ELŐTERJESZTÉS
Vác Város Önkormányzat Képviselő-testület
2021. év július hónap 14. napi ülésére

Szám: 9/2-30/2021.
Tárgy: Településrendezési eszközök módosítása: Törökhegy területe
vonatkozásában - véleményezési szakasz zárása

Vác,
Felső - Törökhegy
HÉSZ-SZT eseti módosítása -
záró véleményezési dokumentáció

szabályozási tervlap

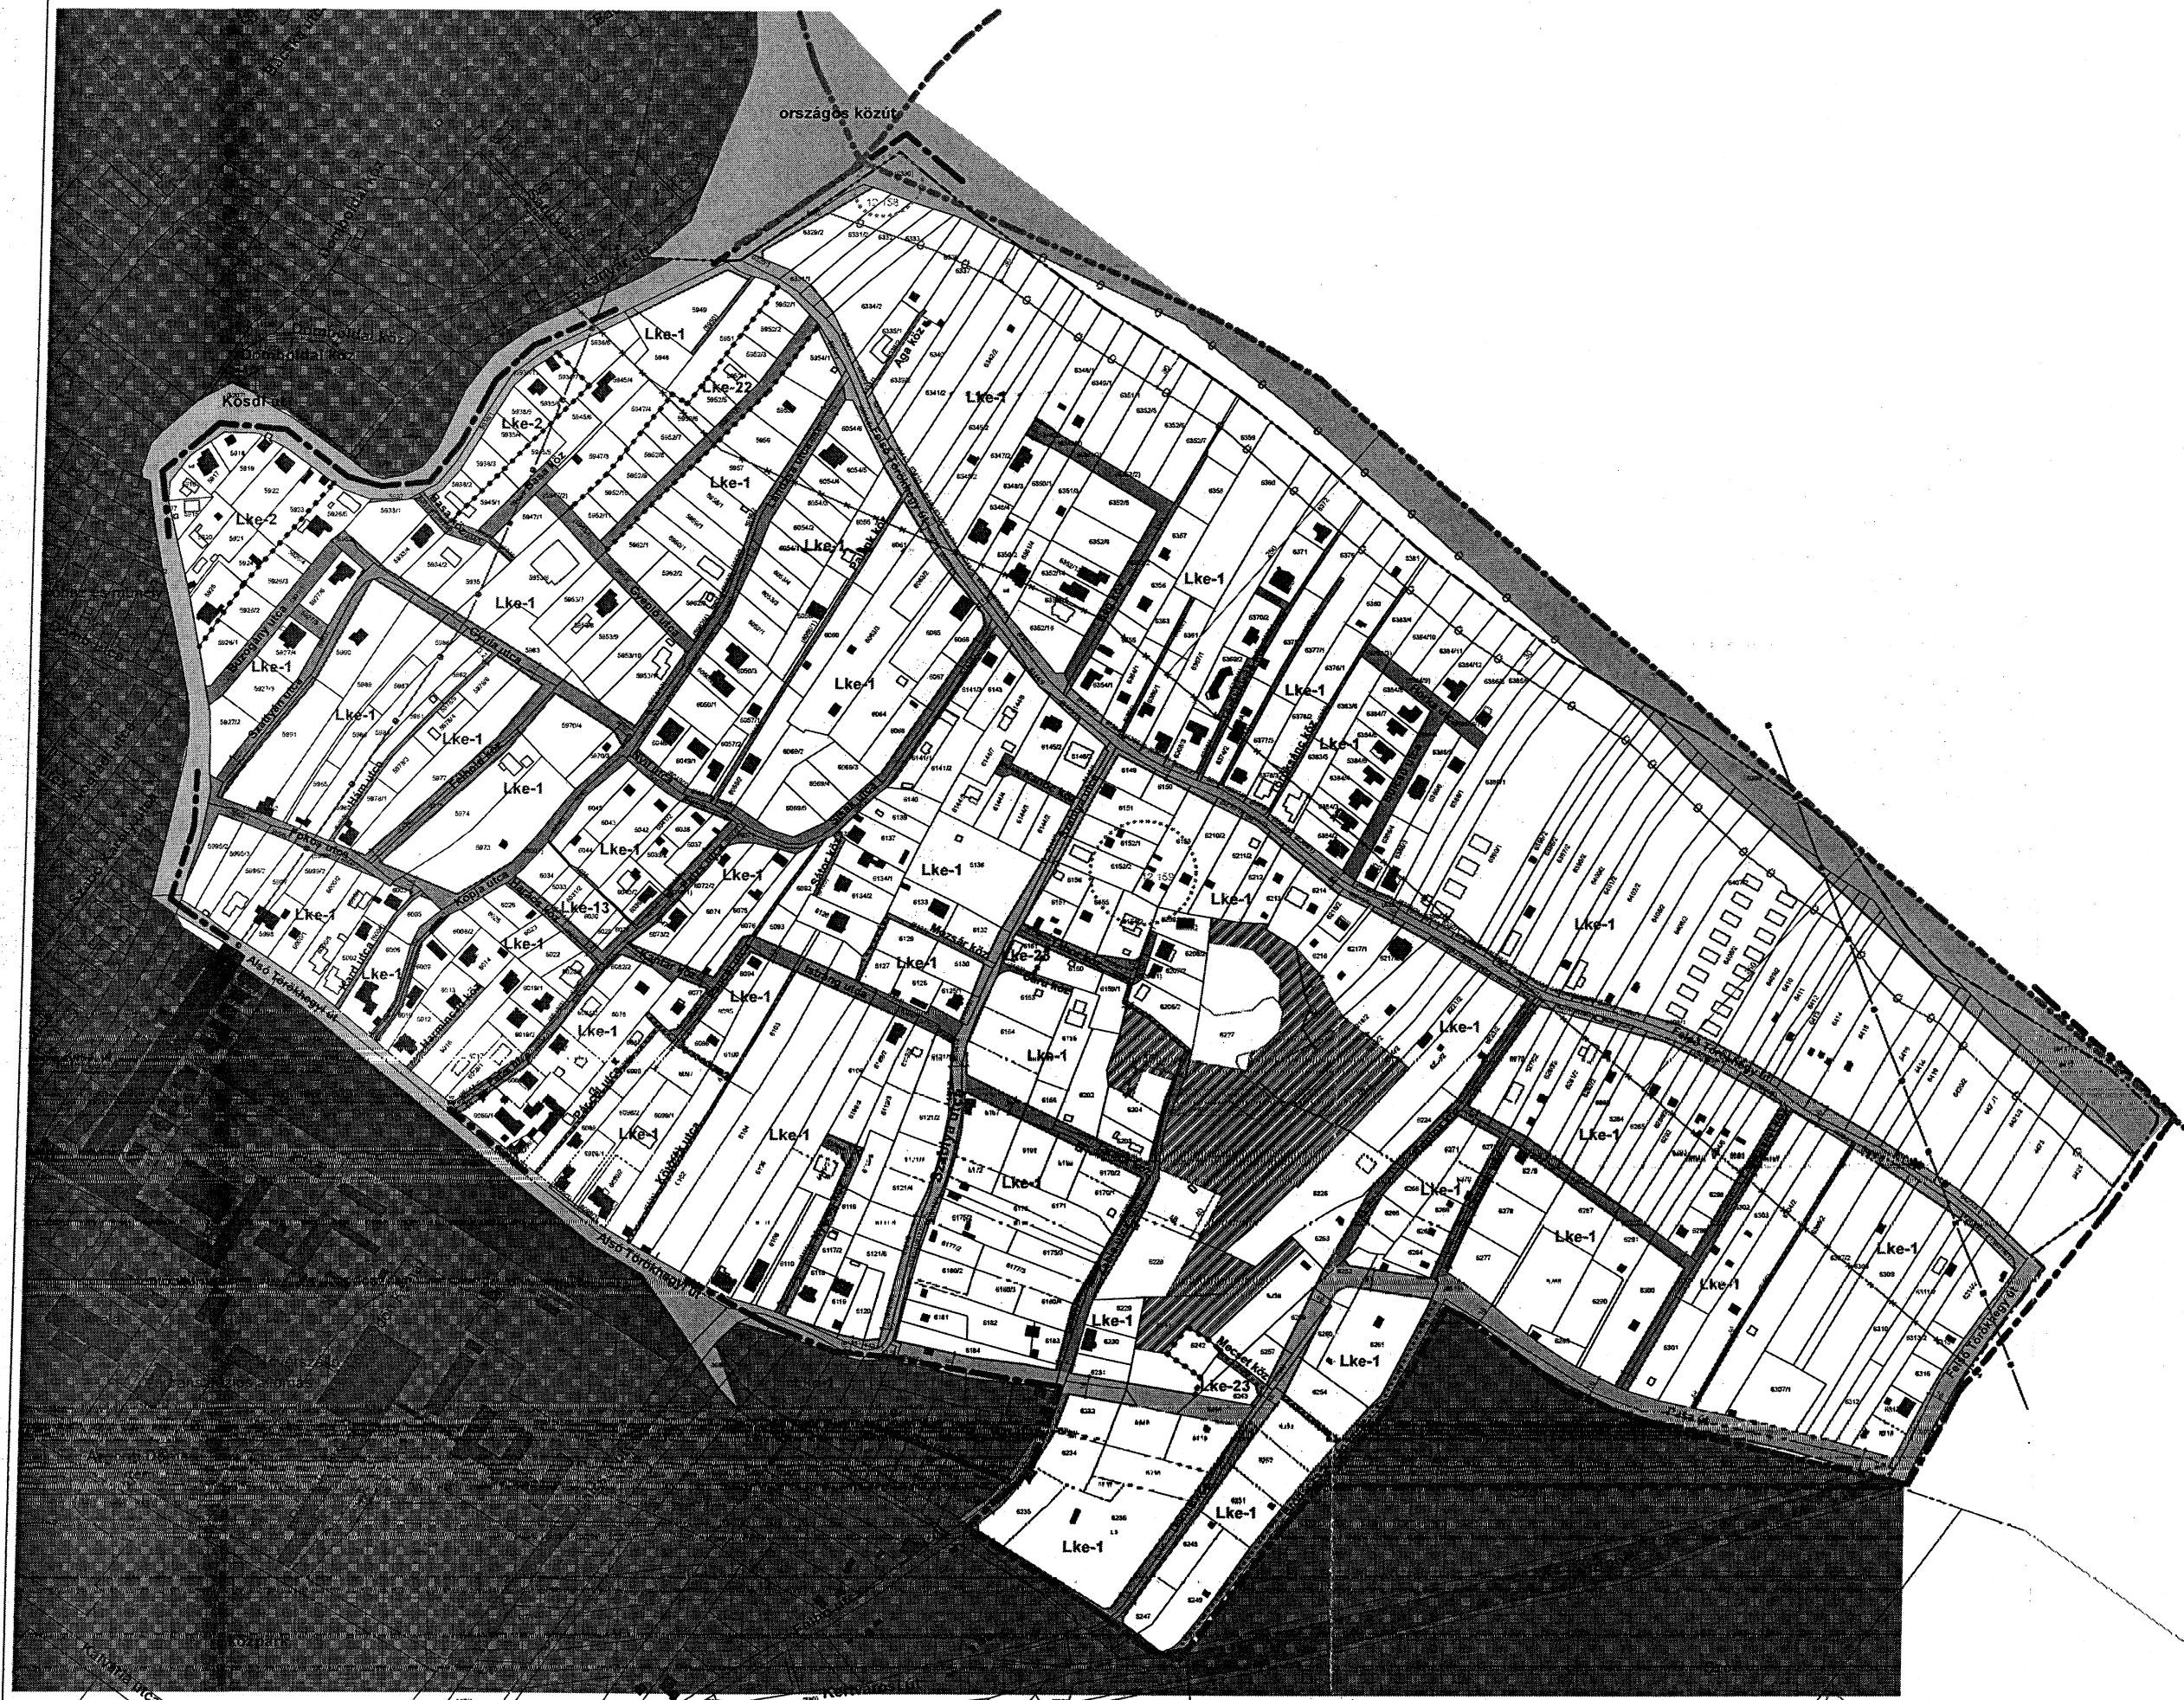
1.12.	Szabályozási tervlap: a) a szabályozási szélességeket minden esetben jelölni kell.	A szabályozási szélességeket mindenhol feltüntettük.
1.13.	b) a 6398 hrsz-ú ingatlant érintő szabályozási vonal a telek közepén ér véget.	Javítottuk.

1.14.	c) kertvárosias lakóövezetben nem lehet jelölni olyan telket, aminek a teljes területe be nem építhetőre van jelölve.	A „be nem építhető” telekrészt módosítottuk.

1.15.	d) a 6253/16 hrsz-ú ingatlan egy övezethatárral más övezetbe kerülne, de az övezeti jel lemaradt.	Javítottuk.
2./	Pest Megyei Főépítész (Iktsz.: 8-11/2021, Dátum: 2021. május 3.)

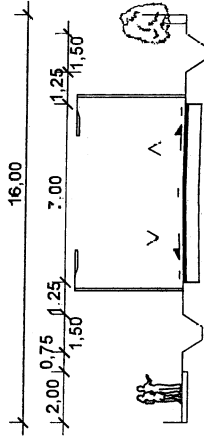
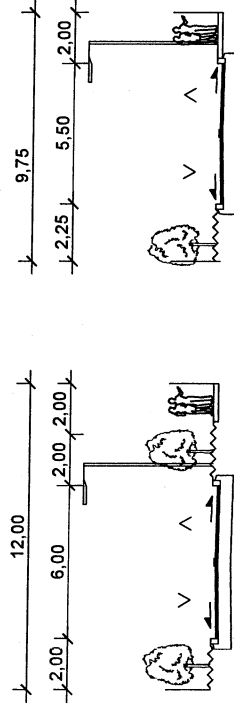
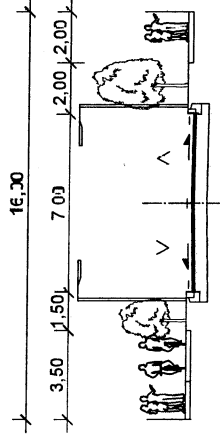
14.5.	Kéri a minta-keresztmetszelvények újratervezését az észrevétele szerint.	A mksz-eket kérése szerint javítottuk.
14.6.	Kéri, hogy a szabályozási tervlapon a gyalogutak szélességei legyenek jelezve. A buszos közlekedéshez külön autóbussz öblök legyenek kialakítva és ezek helye is legyen kiszabályozva. Kéri a Vzipa köz vagy a Minaret köz szabályozási szélességét 12 méteresre venni a mostani 10 m helyett.	A gyalogutak szélességét feltüntettük. A jövőbeni autóbussz közlekedés azon utcákon fog történni, melyek szabályozási szélessége legalább 12 m, így azokba az autóbussz öblök kialakítása is belefér. A két utca szélessége 10 m maradt az általa kiszolgált telkek beépíthetőségének megmaradása érdekében.
